## Změnový list číslo 286

<b>Identifikace akce</b>	
Název akce:	Výstavba Multifunkční sportovní a kulturní haly v Brně
Číslo akce SMVS:	-
Objednatel:	I. Statutární město Brno II. ARENA BRNO, a. s. III. Brněnské komunikace a.s. IV. Teplárny Brno, a.s.
Zastoupen:	Objednatel
Zhotovitel:	HOCHTIEF CZ a.s., Plzeňská 16/3217, 150 00 Praha 5
SPST:	Společnost INVIN, RUBY, INFRAM a CM
Projektant:	Projektová dokumentace 1 - Arch.Design, s.r.o. a A PLUS a.s. Projektová dokumentace 2 - PK OSSENDORF s.r.o.
<b>Předmět změnového listu</b>

1.PP Přesunutí rozvaděčů SIL+SLP v hlavní kuchyni GASTRO	
<b>Část díla dotčená změnovým listem</b>	
ARENA - část MK SO 101 Hala, D.1.4.07- elektroinstalace - silnoproud	
<b>Popis změny, popis technického řešení</b>	
<b>Původní řešení dle smluvní (tendrové) dokumentace :</b>	
Podle Projektové dokumentace 1 byl rozvaděč DBB-1Pres 1 umístěn na ose 42-F a obsahoval pouze napájecí přívod ze sekce MDO.	
<b>Nové řešení :</b>	
Změnou dochází k umístění rozvaděče DBB-1Prest 1 na pozici 43-J. Přívody na tento rozvaděč jsou nové 3 – ze sekce MDO, DO a VDO.	
<b>Zdůvodnění změny :</b>	
Potřeba provedení změny vznikla v průběhu výstavby a projednání a projekce RPD, během kte

## Půdorysy:

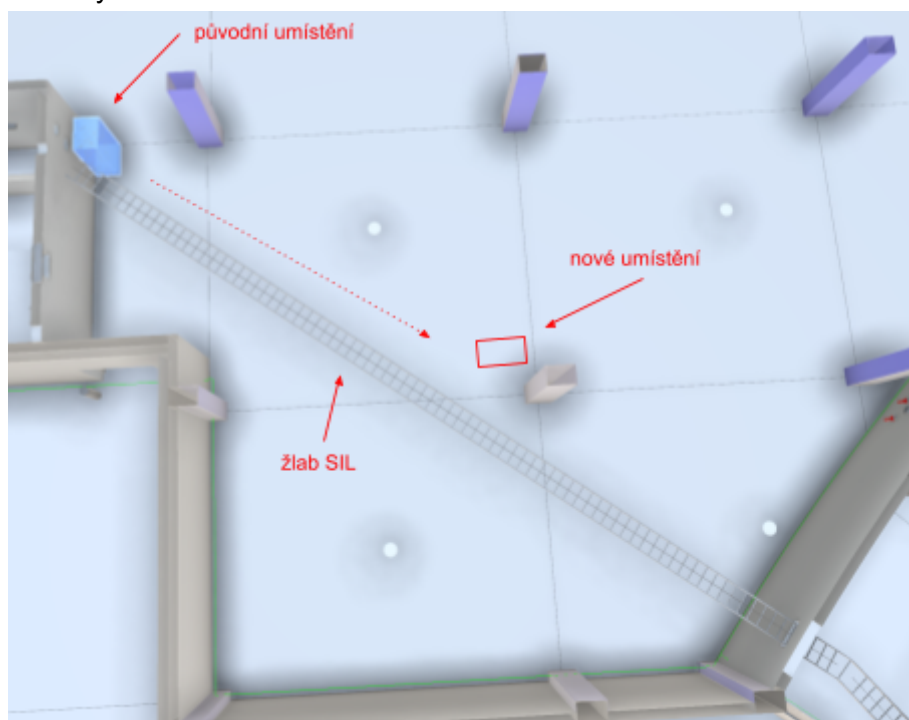
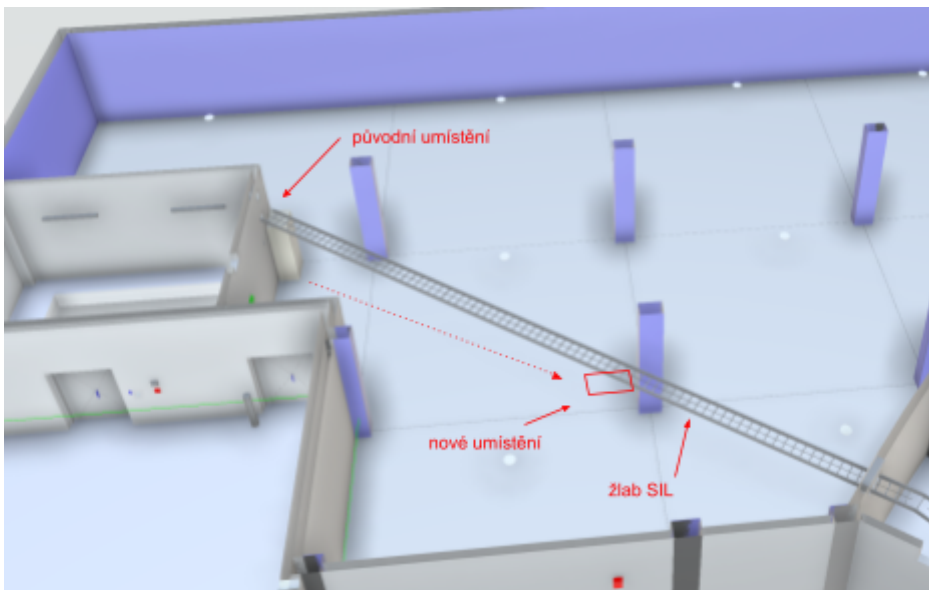
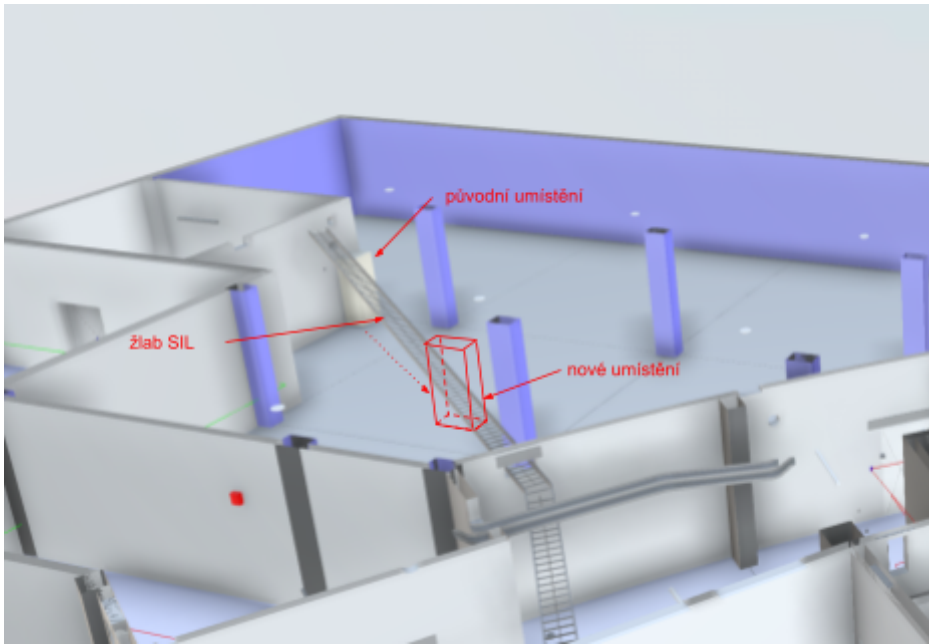
V rámci prostorové koordinace je nutné provést změnu umístění rozvaděčů SIL a SLP v prostoru Centrální kuchyně (Prostor pro budoucí využití -1 R2.001).

Současné (původní) umístění u stěny sousedící s lapolem je nutné změnit na místo určené v půdorysu projektanta Gastro.

Přesun je shodou okolností v příhodném směru vůči vedení žlabu SIL, protože nové umístění je téměř přímo pod tímto žlabem. Je pravděpodobné, že tento přesun nevyvolá nutnost žádných dalších koordinací vyjma určení pořadí instalací - zda bude umístěn rozvaděč a kolem něj vznikne nika, nebo bude nutno vyčkat na vznik stavebního prostoru (niky).

Rozvaděč SIL o známém rozměru š-800 x h-600 x v-2000 (+100 podstavec) se přesouvá jako celek.

- Pro zálohování provozu chladicích a mrazicích boxů je potřeba přivést samostatně jištěný a měřený okruh DO o instalovaném příkonu 12 kW. Vývod z nadřazeného rozvaděče musí být ovládaný stykačem připojeným do MaR. Stykač bude ovládán z Grafické nadstavby MaR.
- Pro napájení okruhů světel v Gastro provozu kuchyně je nutno přivést samostatný měřený přívod okruhu DO 2 kW (jde o odhad, prosím o případné přehodnocení).

- Pro zálohování napájení slaboproudých zařízení gastroprovozu (switch SLP rozvaděče, počítač manažera gastroprovozu...) je potřeba přivést do rozvaděče SIL vývod měřeného okruhu VDO instalovaného příkonu 0,5 kW.

Rozvaděč SLP není definován jako rozvaděč, ale jako box se zakončením optického vlákna a jako místo se zakončením (pravděpodobně) 4 Eth zásuvek (2x 2zásuvka). Prosíme o přesunutí místa zakončení zmíněných SLP zakončení na vnitřní stěně kanceláře - společná s boční stěnou rozvaděče SIL A to do místa těsně pod stropem nebo pod podhledem. Box i zásuvky mohou být na kabelech s délkovou rezervou - budou asi v budoucnu umístěny do malého racku.

Výkres projektanta Gastro (situace umožňuje projektantovi, aby se s rozměrem niky přizpůsobil):
